SERVICE INFO – LuK 0029

Szerelési utasítás

LuK RepSet 624 3200 09 és 624 3200 34

Gyártó:	Renault
Modellek:	Megane I Megane II Senic II
Gyártási év:	od 01.2002
Motorok:	F4R 746 F4R 770 F4R 771
Cikksz.	
LuK RepSet:	624 3200 09 624 3200 34

1. ábra: LuK kuplungtárcsa műanyag gyűrűvel

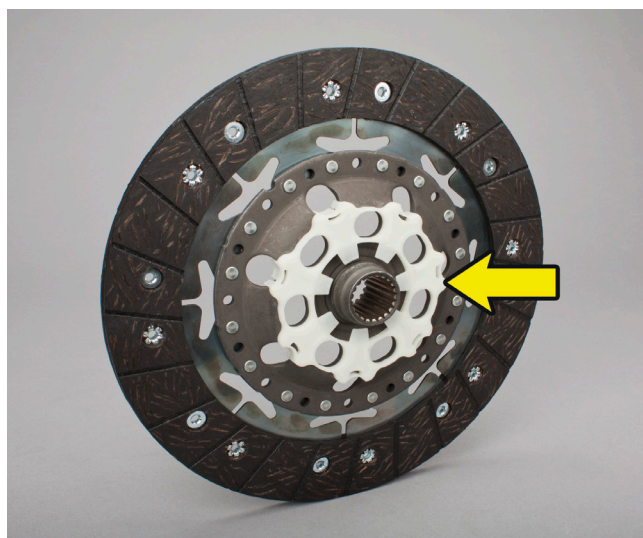
Az eddigi LuK RepSets készlethez alapvetően a műanyag gyűrű nélküli kuplungtárcsákat mellékeltek. Ezért a javítások gyakoriságától függően, a kuplungtárcsa mindkét változata be lehet szerelve a járműbe.

Schaeffler Automotive Aftermarket az említett LuK RepSets készletet már csak műanyag gyűrűs kuplungtárcsával szállítja.

A műanyag gyűrű nem befolyásolja a kuplung működését! Ez korlátozás nélkül maradhat beszerelve de el is lehet távolítani!
